Bauleitplanung der Gemeinde Cölbe

Bebauungsplan Nr. 5.20 „Auf der Trift“ in der Gemarkung Schönstadt und Anpassung des Flächennutzungsplanes – Verfahren nach § 13b BauGB

Zusammenfassende Übersicht der eingegangenen Stellungnahmen (Rückläufer):

Anlage
Lageplankopie vom 02.02.2022
M 1:1.000

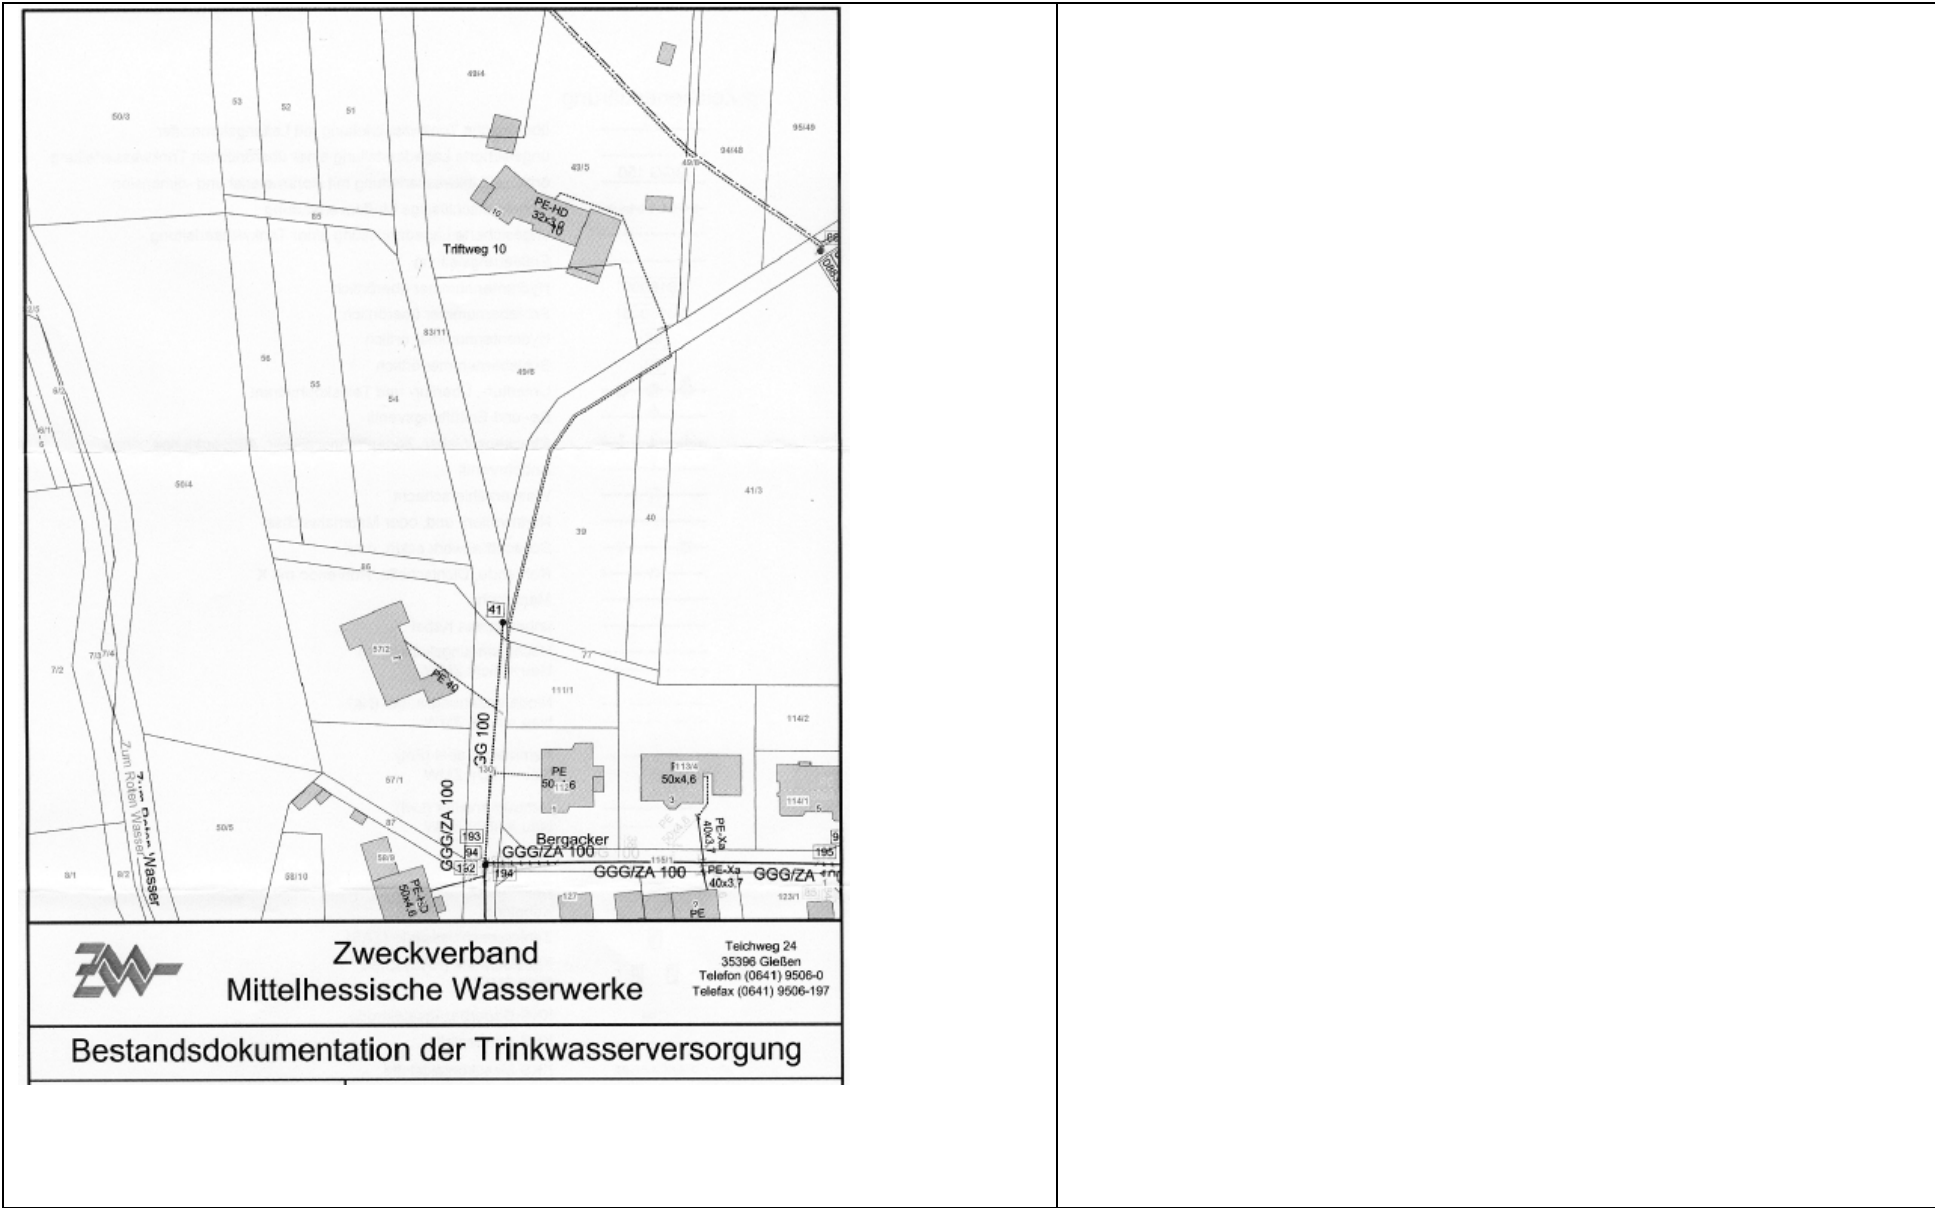
1. Gegen den Entwurf des Bebauungsplans, aufgestellt von Planungsbüro Geisler in Cölbe, bestehen hinsichtlich der Wasserversorgung (geringer zusätzlicher Bedarf) unsererseits keine Bedenken.
2. Im räumlichen Geltungsbereich des o. g. Bebauungsplans befinden sich keine Anlagen des ZMW.
3. Eine Versorgung des Baugrundstücks mit Trinkwasser ist möglich, wenn der Wasseranschlussraum an der südöstlichen Ecke der Baugrenzfläche platziert wird.

- Es besteht kein weiterer Handlungsbedarf innerhalb des Aufstellungsverfahrens B-Plan / Anpassung des FNP.
